<緊急要請>

令和5年1月20日に提出された「(仮称)神宮外苑地区市街地再開発事業」に係わる環境影響評価書には、数多くの「虚偽の報告、資料の提出」が行われております。東京都環境影響評価条例第九十一条第一項第五号の規定に基づき、知事は、当該事業者に対し、必要な措置を講ずるよう勧告を行ってください。また、環境影響評価審議会におかれましては、再審を行っていただきたく要請いたします。

(一社)日本イコモス国内委員会 要請書 令和5年1月23日
「(仮称)神宮外苑地区市街地再開発事業についての環境影響評価書」における調査・予測・評価への非科学的対応と、誤った事実認識に伴う生態系の破壊、大量の樹木伐採と不適切な移植計画による持続不可能な森の形成、市民の力により創り出された国際的文化遺産の破壊に対する、東京都環境影響評価審議会における再審の要請 [ICOMOS Japan](#)

における「虚偽の報告及び資料の提出」の一覧

図 8.6-4 緑地の分布状況
 (評価書 309 頁) の誤り

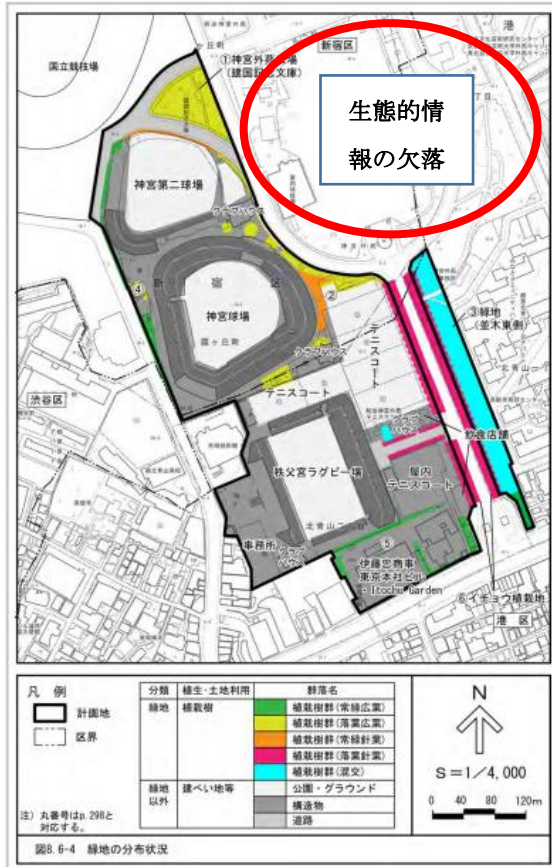
表 8.6-11 の植生区分において、当該地域における重要な群落である「常緑樹落葉樹混交林」が、区分されていない。この結果、図 8.6-4 は、誤った記載となっている。この判断の根拠は、「環境影響評価書」の資料編 467 頁～468 頁に報告されている群落調査表、毎木調査表、（一社）日本イコモスによる現地調査により行った。この結果、図 8.6-4 において、建国記念文庫の森、いちょう並木東側、中央広場と絵画館前広場を繋ぐ群落区分が間違っている。これらの群落は、当該地区の主要な群落に相当し、環境影響評価書における、致命的な間違いである。

1. 建国記念文庫の森
 全て、落葉広葉は誤り。
 常落混交林が優占
2. いちよう並木東側は、群落調査
 がたった1カ所であるため、区
 分は正しく行われていない。
3. 神宮球場東側の常緑針葉の分類
 は間違い。

図 8.6-5 (1) 植生断面図の誤り

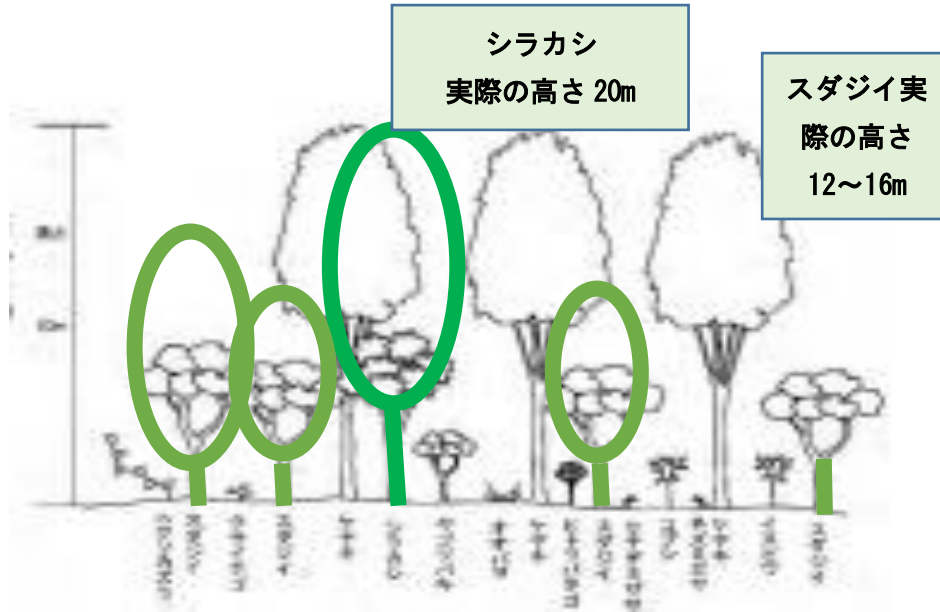
ラグビー場の建設により、完全に破壊される森であり、「植栽樹群（落葉広葉）」と分類されている。群落調査表（資料編 468 頁）では、高木層はケヤキが優占しているが、同時にクスノキが出現し、亜高木層はスダジイ、シラカシが優占している。したがって、群落の階層構造に基づき、落葉広葉樹林の分類は間違いで、常落混交林である。

注)：調査表における高木層 (T1) の被度・群度 (5・4) は誤り。

緑色で表示してある高さが、毎木調査表および現地で確認した高さである。断面模式図が、完全に間違っている。

事例3：図 8.6-5(6)、いちょう並木の植生断面図の誤り

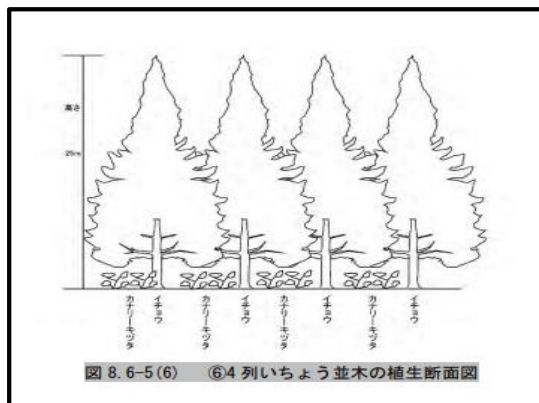
以下の図は、植生断面図ではなく、横一列からみたものであり、断面図とはなっていない。重要ないちょう並木の調査は、わずかに1行（本編310頁、15行目）、断面図も間違っている。これは、調査が行われていないに等しい。並木であるため、Braun-Branquetによる総合被度推定法は、方法論としては適切ではない。ライントランセクト等、他の方法論を検討すべきであった。この調査では、4列のいちょう並木の環境特性の相違を明らかにすることはできず、事実、何も記載されていない。

図8. 6-11 神宮外苑広場(建国記念文庫)の保全エリア

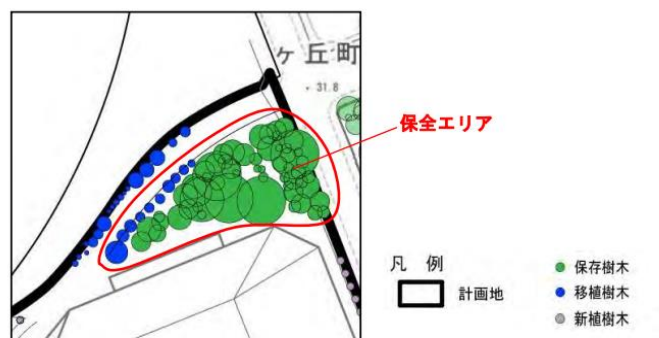
事業者が提示した図面は、図8-6-11(本編344頁)に示す通りであり、これまでの評価書案に示された保全エリアよりも、各段に狭くなっている。

下図は、これまでの評価書案に示された建国記念文庫の森で、明らかに、地区の南側の部分がラグビー場棟となっており、保全緑地は大幅に、縮小していることがわかる。

また、双方の図面には、肝心の神宮外苑広場(建国記念文庫)が、描かれていません。

(一社)日本イコモス国内委員会は、繰り返し、ラグビー場の位置と神宮外苑広場の位置を、保存樹木と対照させながら提示するように要請してきたが、今日まで実現に至っていない。この情報がない限り、建国記念文庫の森が、事業者が言われるように保全されるかどうかは、確認することができない。記念文庫は、現状で、文庫そのものが約12mX12mのエリアであり、神宮外苑広場として活用するには、広場としての動線の確保やベンチなどが必要となるため、少なくとも30mX30mの空間を要することとなる。

図2-2 神宮外苑広場（建国記念文庫）における樹木保存の実態

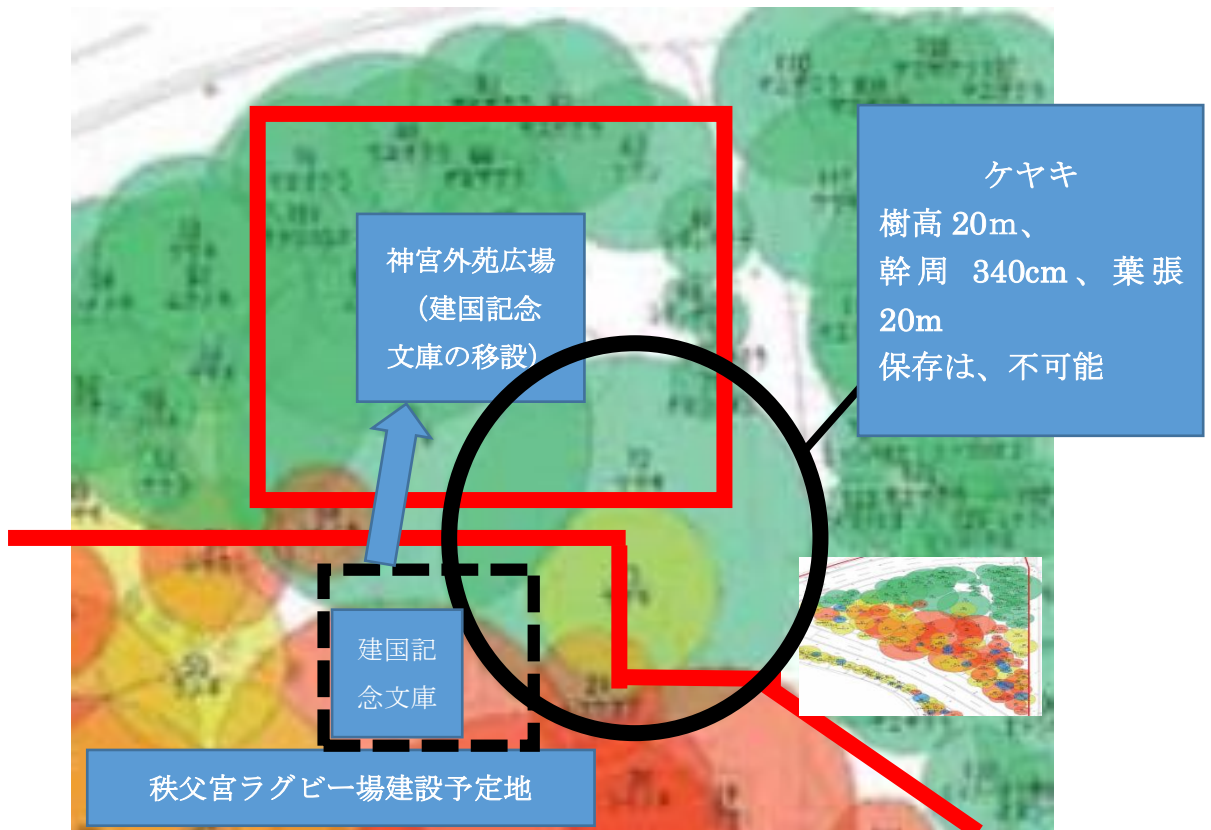
このエリアには、ケヤキの大木が2本（毎木調査番号72,60）存在し、西側、北側には、シラカシ、スダジイ、クスノキ等の常緑樹が取り囲んでおり、園路沿いには、ヤエザクラが植栽されていますが、すでに老木となっている。東側は、樹林地内の園路となっており、シダレザクラが植栽されているが、過度の剪定により断幹されており、樹形を留めておらず活力度評価でもCとなっている。またコブシ（67）は調書では、Cであるが、現地確認の結果、すでに枯死していた。移植計画では保存と記載されており、調査を正確に行っていない事例である。

ケヤキの大木(72)は、写真6に示す通り、美しい樹形で活力度もAであり、神宮外苑広場の中核となりえる樹木である（樹高20m、幹周340cm、葉張り20m）。根系は、一部、地表に露出しており（写真2-1、2-2、2-3）、ケヤキを保存するためには、根系を守らなければならないため、広場としての利用はできない。また、葉張りは、20mであることから、ラグビー場棟と競合し、樹形を留めないまでに強剪定を行わなければ、保存はできない。したがって、図2-2に示す、神宮外苑広場（建国記念文庫）の北側の保全は、現計画では不可能となる。

北側のコブシ（61：断幹されている。樹形不良）、ケヤキ（62）、クスノキ（65）は、広場の中央近くに位置するため保存は困難、かろうじて、外周園路沿いのヤエザクラは、工夫により残存可能と判断されるが、この一列のみ残存し、森は崩壊する。

保存緑地の中核となる
ケヤキ（毎木調査番号72）
現地保存は、不可能

①根系が、写真 18,19 のように
地上に走っている。

②葉張りは、20m で、ラグビー
場と競合

③完全に日陰となり、ケヤキは
陽樹であるため、次第に衰退し
ていく。

図 2-3 建国記念文庫 (北側) の森の保全実態 注) 環境影響評価書案: 資料編 212 頁をベースに記載

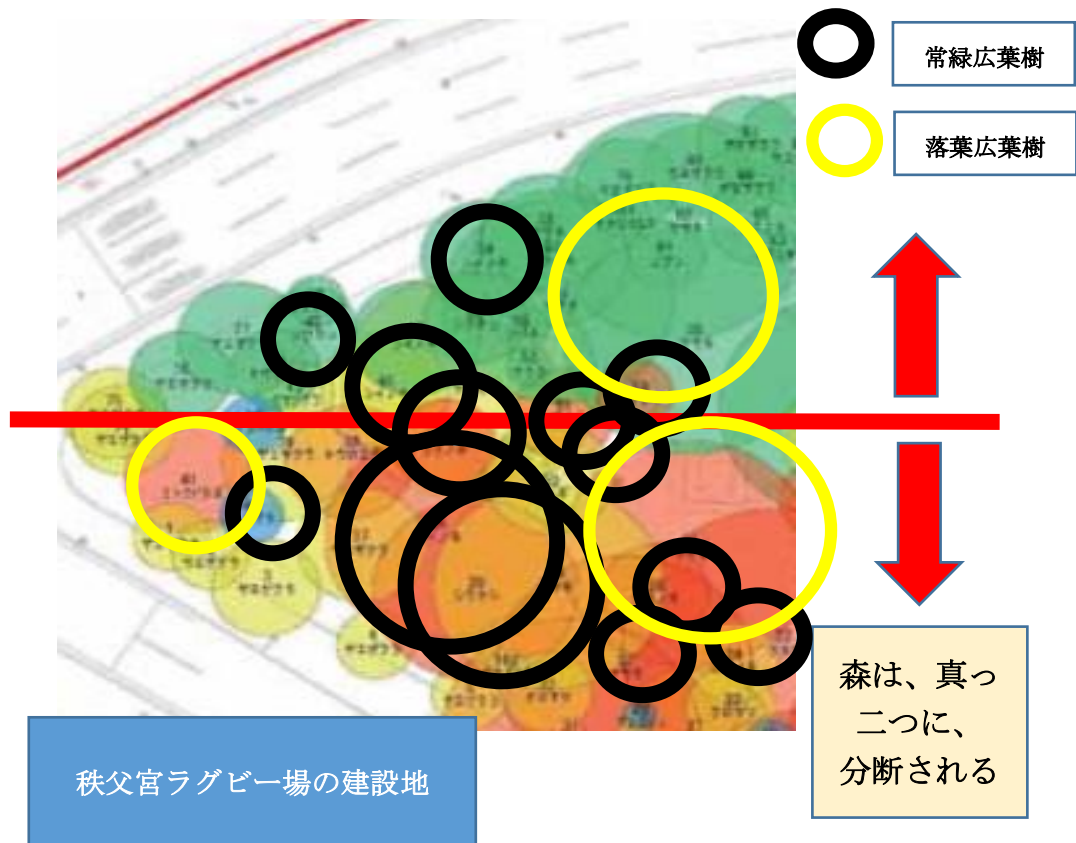
ラグビー場の建設により、この森は、真っ二つに分断されることとなります(図 2-3)。森の南側にある

北側の森は、保全すると計画されていますが、残存する樹林は、戦後、植栽されたヤエザクラ 3 本 (写真 2-9)、そしてトウカエデ (44)、スダジイ (47)、シラカシ (52) など、合わせて 10 本にもみまない樹木であり、もはや森ということとはできない規模となる。

図 2-4 秩父宮ラグビー場の建設により、完全に破壊される建国記念文庫の森のエリア

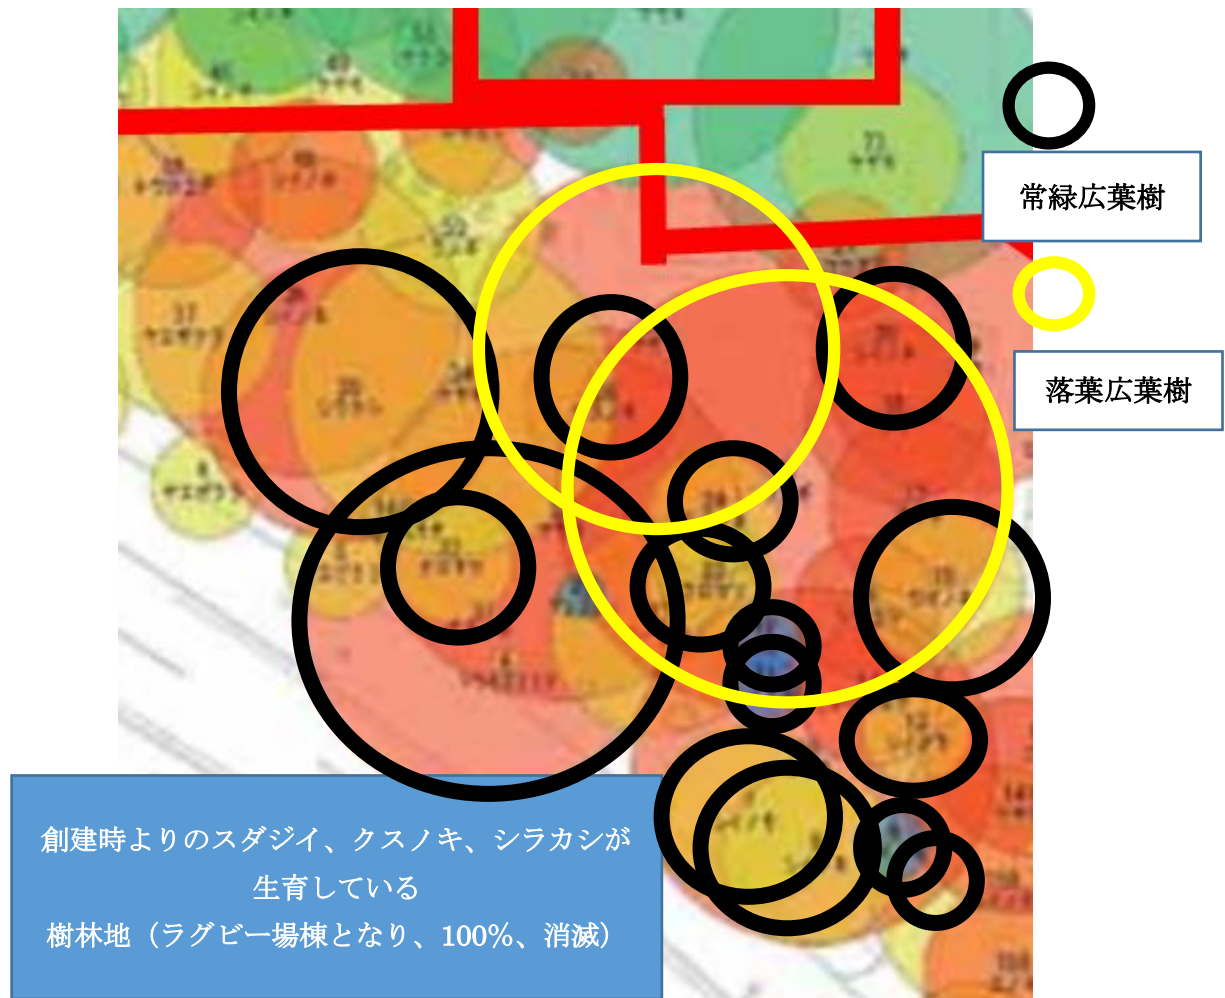
ラグビー場の建設により、この森は、完全に破壊されることとなります（図 2-4）。大正期より継承されてきた多くの歴史ある樹木を含めて、樹下に生育してきたスダジイ等の常緑広葉樹が伐採・移植され、森は、跡形もなく消滅します。

- ・スダジイ（毎木調査番号 7、樹高 7.5m、幹周 184cm、葉張 10m）、写真 2-10。
- ・スダジイ（毎木調査番号 8、樹高 7.0m、幹周 148cm、葉張 10m）、写真 2-11。
- ・ケヤキ（毎木調査番号 10、樹高 20m、2 本立ち、葉張 20m）、写真 2-12
- ・ヤエザクラ（毎木調査番号 3）（写真 2-13）を残し、すべて伐採・移植される森

図 2-6 建国記念文庫の森の保存緑地 (国立競技場前)

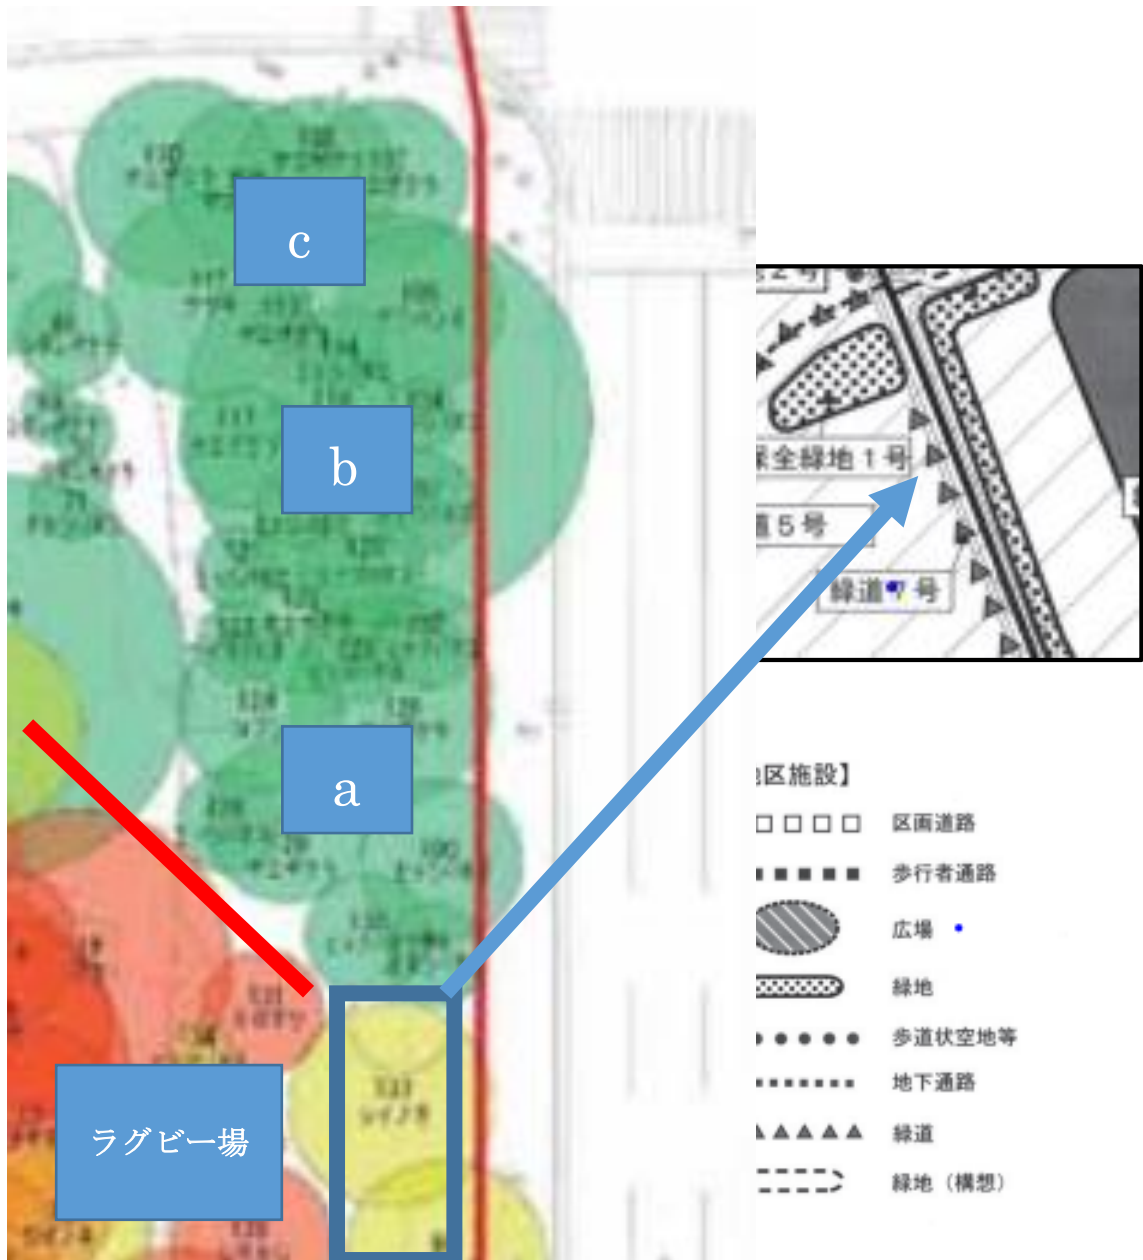
ラグビー場 (高さ 49.5m) が、直近の位置に立ちあがるため、日照、根系、水循環等が激変し、ヒトツバタゴ (毎木調査番号: 99、100、130、128 活力度 B~C)、ヤエザクラ(129、活力度 C)は、現時点での活力度も低いため、持続的に生育していくことは困難となる (写真 22)。

現状を踏まえた、ラグビー場の建設により生じる影響を考察していないため、樹木の持続的成長を考えない保存緑地となっている。

国立競技場の前面、および神宮外苑広場のエントランスとなる重要な樹林地である。ケヤキの大木を中心とし、ヒトツバタゴが 10 本、ヤエザクラが 5 本植栽されている。ヒトツバタゴは生育不良、ヤエザクラは幹が切断されており、美しい樹形を留めていない (写真 3 4)。保存緑地と計画されているが、保存に向けての方針には、当該エリアの方針は、何も記載されていない。

国立競技場に対峙する重要なエリアである。十分な緑地が担保されない限り、巨大な建築が、2 棟、林立する貧しい空間となる。国立競技場側には、十分な広さを有する緑地は創り出されなかったため、建国記念文庫の森は、国際レベルでのスポーツクラスターを支える緑地としての役割が課されている。保存緑地の実態を、図 25 を基に精査する。

図 3-1 再生と記載されている3つのゾーン 出所: 本編 348 頁

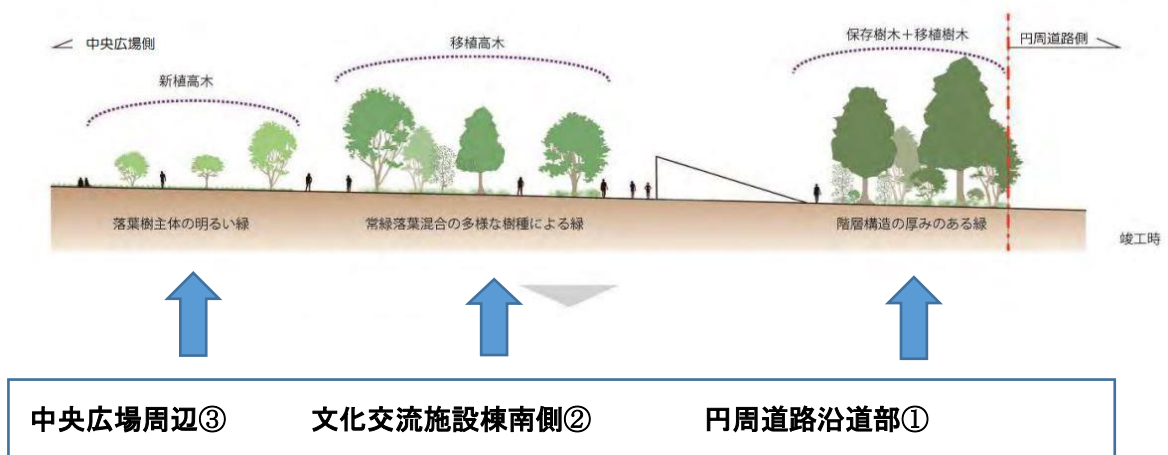
大半の移植樹が、市街地再開発事業対象地には含まれない絵画館前の芝生広場からの歴史ある景観木(写真3-1、3-2)となっています。絵画館前は、風致地区A区分であり、現地保存が原則。まして公共事業ではなく、会員制テニスクラブの整備である。伐採・移植は、厳格な審査が必要であり、風致地区条例を完全に無視する事項を、本評価書において提示すべきではない。

図3-6 文化交流施設周辺の樹林地計画のエリア 出所：本編 349 頁

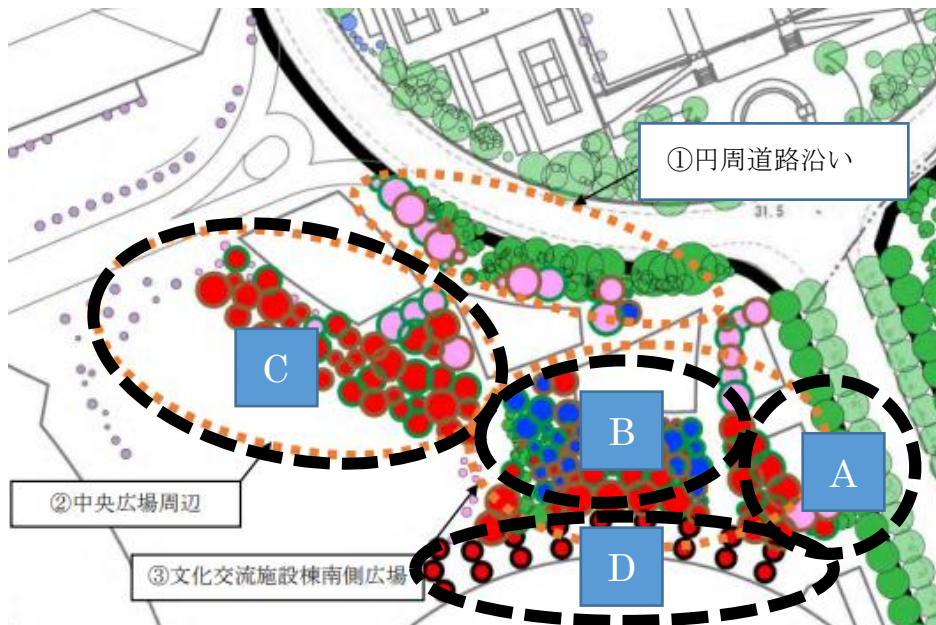
文化交流施設といわれる5か所の建築群のエリアである。当初、事業者は、ここにホテルを計画していたが、都民の強い反対により、文化交流施設に変更が行われた。しかし、ここは、絵画館前広場に連続する明るい疎林として創り出されたエリア(図3-4)であり、建築群を設ける場所(図3-6)ではないことは、ここで、明記する。

このエリアにおける最大の問題は、4列のいちょう並木から、文化交流施設へのアクセスが生じる動線計画が導入されていることである (図 3-7)。

図 3-13 文化交流施設棟周辺及び中央広場廻りの樹林帯（本編 350 頁の図に上書き）

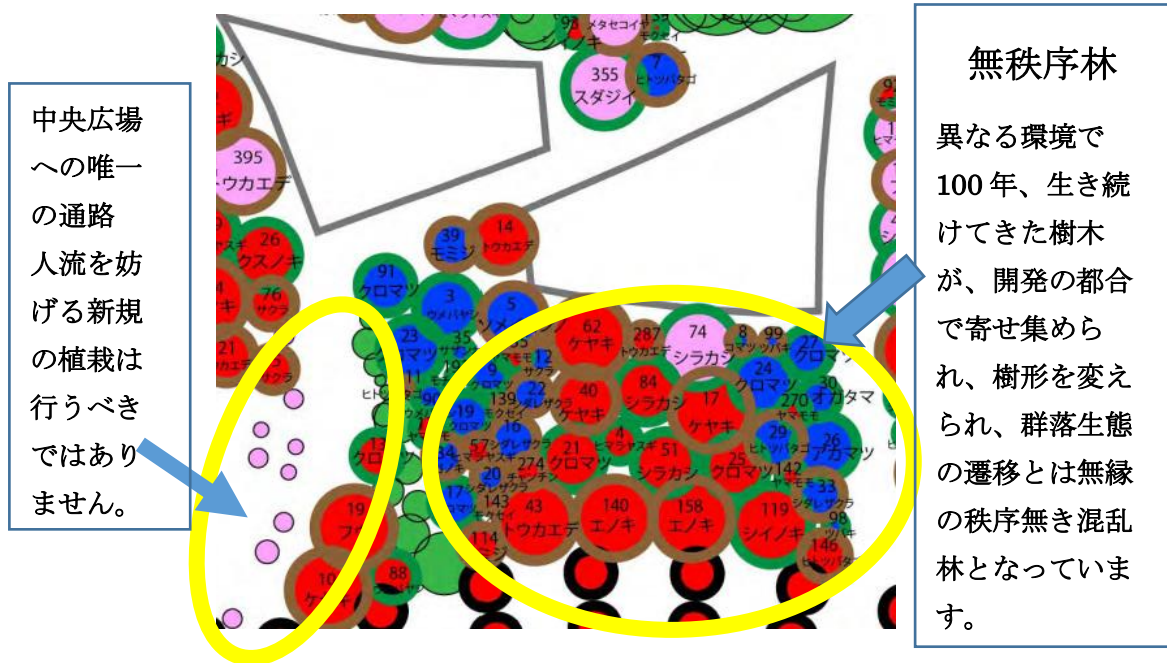
2 棟の文化交流施設に挟まれたエリアは、ウバメガシ（113、396）、タイサンボク（172）、クスノキ（3、261）、スダジイ（110）、ヒマラヤシーダー（119）、クヌギ（22）、ケヤキ（134）

等、建国記念文庫の森、絵画館前の樹林地における樹齢 100 年以上の移植樹が、林立している。亜高木が計画されていないため、階層性のある生態系の回復は不可能である。また、移植樹の保全のため、このエリアは、基本的に人は立ち入ることの出来ない樹林帯となる。多くの人びとが交流する場に、神宮外苑広場（建国記念文庫）の森のような、植生遷移が進んだ常落混交林がふさわしいとは、通常の計画では行わないが、破壊する森からの苦肉の移植樹であるため、このような計画が立案されている。この計画が、階層性のある常緑広葉樹林として将来、遷移を遂げていくことができるかどうか、検証を行った。

- ・樹種構成：図 3-13 に記載されている移植樹木は 38 本で、この内、常緑広葉樹（高木）は、わずかに 5 本、神宮外苑広場の主要な構成種であるスダジイは 1 本だった。クロマツ、アカマツ等の常緑針葉樹が多く、20 本となっていました。落葉広葉樹は、ケヤキが 4 本、エノキが 2 本であり、中木として、ツバキ、ウバメガシ等、シダレザクラ、ヒトツバタゴ等の花木が移植されている。
- ・樹木の配植：この計画では、クロマツ等の針葉樹とケヤキ等の落葉広葉樹が、別々のエリアに植栽されている。混交林の群落構成とは、全く異なる形態である。
- ・階層性：建国記念文庫の森は、高木・中木・低木・草本・地被植物から構成される階層性が豊かな森で、なかでも、当該地における潜在自然植生であるスダジイが、高木、中木層に出現している。今回の計画では、スダジイは、わずかに 1 本であり、建国記念文庫の森の階層性のある森とは、全く異なっている。森林生態学の基本から、著しく逸脱するものである。

計画では、文化交流施設から中央広場に通じる園路に新しい樹木が植栽されている。これは、動線を妨げることとなり現実的計画ではない。以上、図 3-13 に提示された移植樹計画を、提案されている将来図（本編 348 頁）に重ね合わせると、次の通りとなります。

図 3-14 自然界の群落遷移に基づかない持続不可能の森

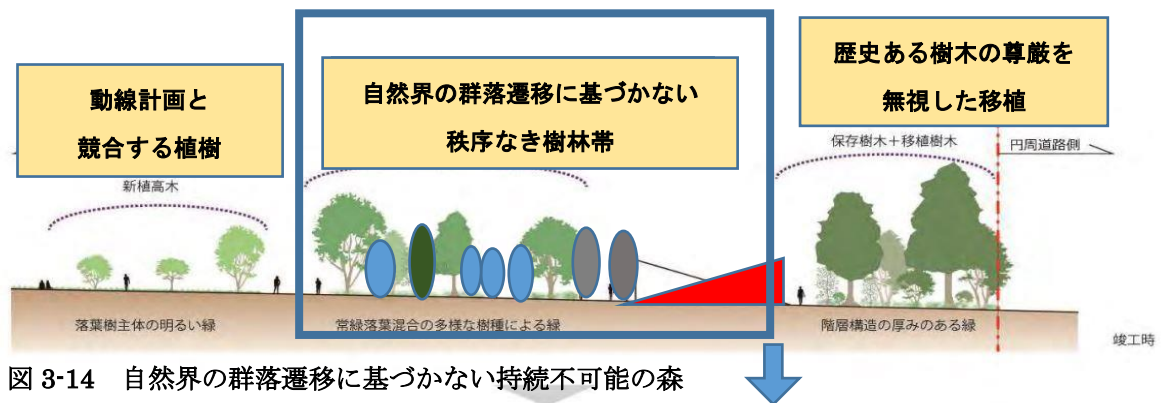
自然界の群落遷移に基づかない秩序なき樹林帯：将来的に常落混交林の階層性のある森にしていくと将来像が述べられている。このため、本編(348 頁)に記載されている模式図は間違っている。図 3-13 に記載されている樹種を挿入し、欠落している亜高木層（スダジイ等）を記載した。この森は育成のため、当面、人が立ち入ることはできない。将来も過度の利用はできない。森林生態学を踏まえない計画で、自然の秩序に添わない無秩序な樹林帯となっている。

図 3-15 円周道路～文化交流棟～中央広場の樹林帯の計画 本編 350 頁の図に加筆

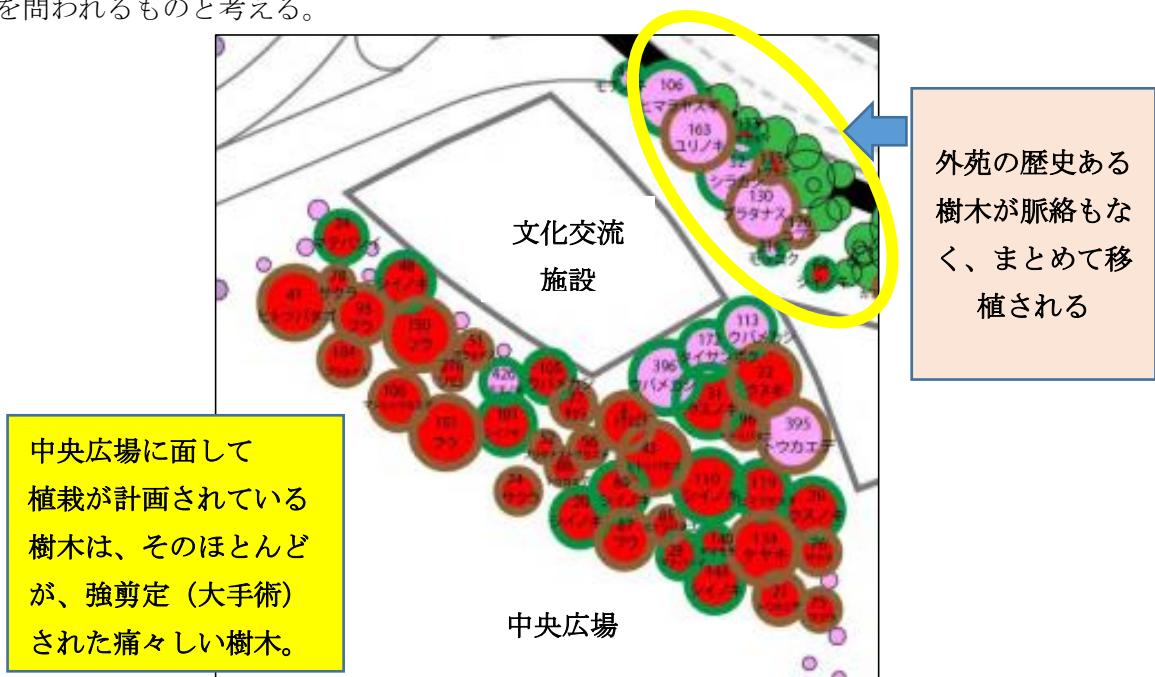
縁道路沿いのヒマラヤシーダー（106、写真 3-9）、ユリノキ（163）、シラカシ（52、写真 3-10）は、絵画館前の歴史ある樹木であり、風致地区 A 地域であるため、風致地区条例を遵守すべきであることから、この計画に現時点で入れることは、不相当と考える。

芝生広場にそびえる堂々たる樹木。創建時から 100 年以上の歳月を刻んできましたが、外周の園路沿いに移植されます（図 3-8）。プラタナス、シラカシ、ユリノキ、ヒマラヤシーダー、モチノキ、モッコクと、移植せざるをえないという理由で、バラバラの樹種・形態の（北米産、日本古来、ヒマラヤ原産等）樹木を、脈絡もなく配植することは、景観を創り出すという尊い仕事の原点を問われるものと考え。
